DOSSIER DE DEMANDE D'ENREGISTREMENT

SCCV RECY 2022

Parc industriel de Cités en Champagne

Note sur la modification du plan
masse

Fig 1 : Extrait du zonage réglementaire du PPR cavités, parcelle n° 851, 857, 862, 867, 872, 880, 881, 958, 962, section Y à Châlons-en-Champagne :

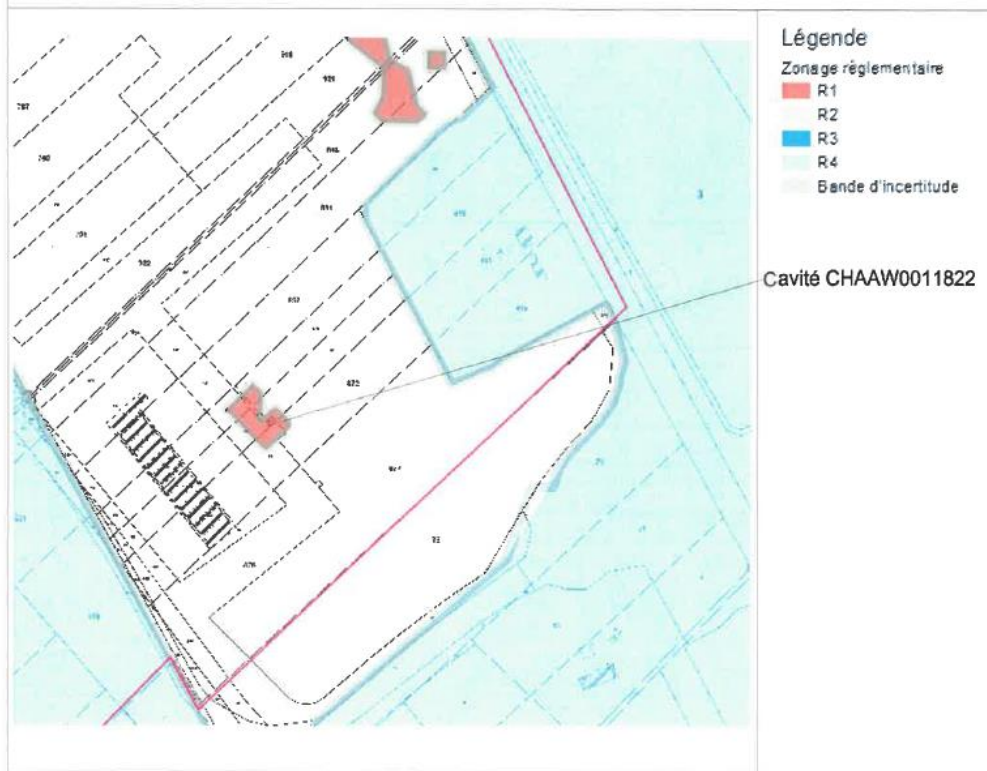
La commune de Châlons-en-Champagne est couverte par le Plan de Prévention des Risques d'affaissement – effondrement de cavités souterraines approuvé le 16 juillet 2019 et qui vaut servitude d'utilité publique.

D'après le plan de zonage réglementaire, les parcelles référencées dans le projet sont classées en zone R1 et en grande partie en zone non réglementée. Les bâtiments de stockage et les bureaux prévus dans le projet sont situés en zone non réglementée. Toutefois, des aménagements extérieurs (bassins de rétention) sont prévus en zone R1.

La zone rouge R1 est une zone soumise à un aléa fort lié à la **présence avérée de cavités souterraines de type crayères ou galeries filantes dégradées ou abandonnées**. En effet, la cavité CHAAW0011822 est répertoriée sur la zone du projet. Tous les projets nouveaux sont interdits en zone R1. La partie du projet (bassins de rétention) située en zone R1 n'est pas conforme au règlement du PPR Cavités.

« En analysant votre plan, on observe que la voie de pompier est également sur l'emprise de la zone R1 et de la bande d'incertitude. Tous les projets (comprend donc les constructions et les aménagements) situés au-dessus de la zone R1 + bande d'incertitude sont interdits, y compris la voie pompier donc.

Le projet ne doit rien prévoir au-dessus de cette zone. »

Le plan masse actualisé est présenté ci-après :

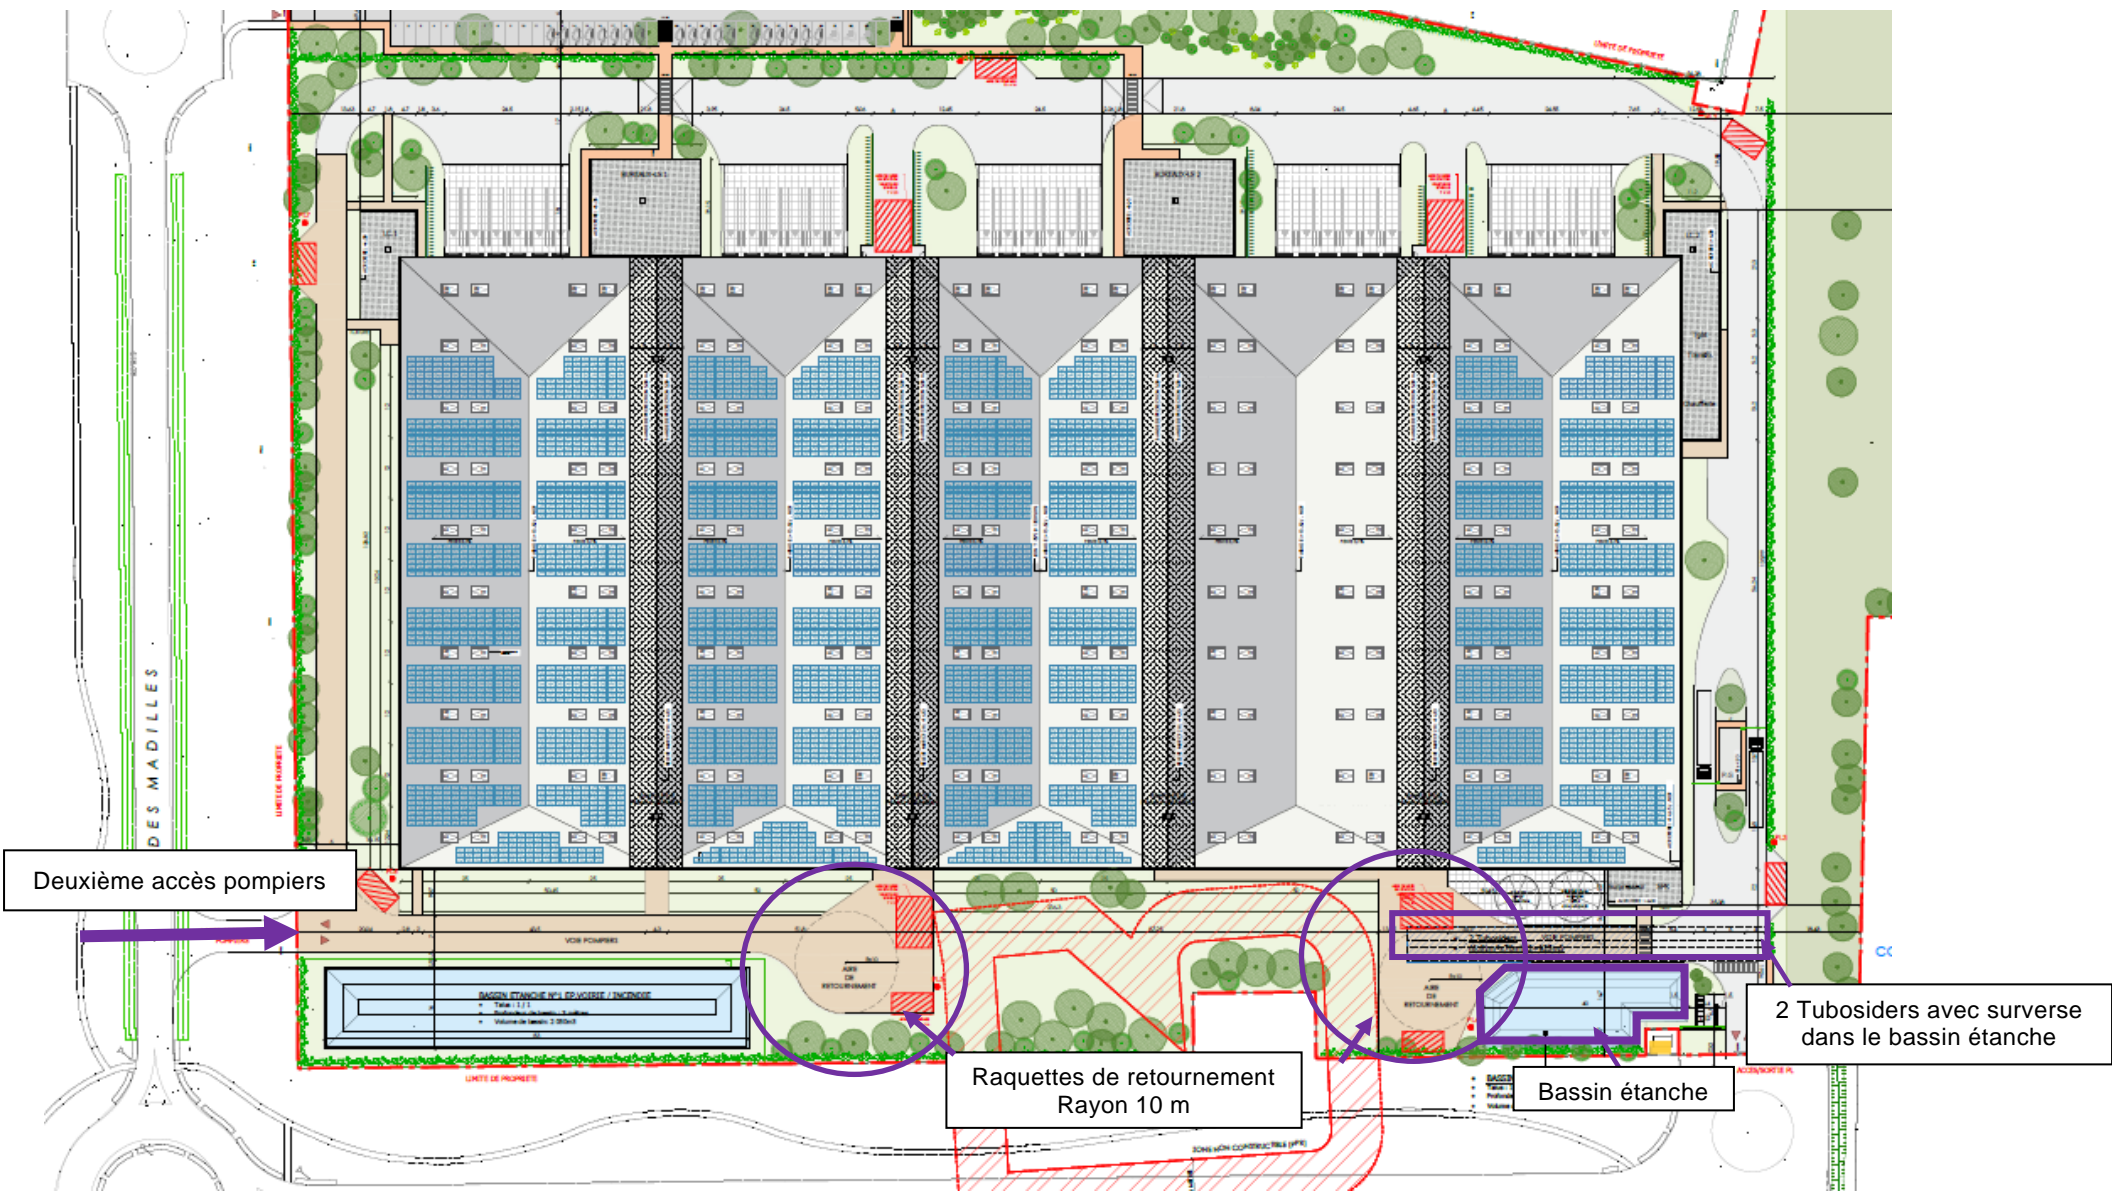
Afin de répondre à cette prescription, le plan masse a été retravaillé :

- La voie engins au Sud du bâtiment a été interrompue au niveau des cellules 3 et 4. Comme demandé par le point 3.2 de l'annexe II de l'AM du 11/04/2017, les 40 derniers mètres de la partie de la voie en impasse sont d'une largeur utile minimale de 7 mètres et une aire de retournement comprise dans un cercle de 20 mètres de diamètre est prévue à son extrémité. Ainsi, deux raquettes de retournement ont été mises en place de part et d'autre de la cavité (avec une zone de sécurité de 10 mètres autour de la cavité)

- Pour faciliter l'intervention des Sapeurs-pompier, un deuxième accès a été créé à l'Ouest du site afin de permettre d'accéder depuis l'extérieur aux deux côtés de la voie engins en impasse.

- La gestion des eaux a été adaptée avec la création d'un bassin enterré type tubosider pour la gestion des eaux pluviales de toiture avec surverse dans un bassin à ciel ouvert. La gestion des eaux pluviales de voiries/ incendie reste inchangée.

Le reste du plan masse n'a pas été modifié. Le projet dans sa nouvelle configuration répond aux prescriptions de l'arrêté du 11 avril 2017.
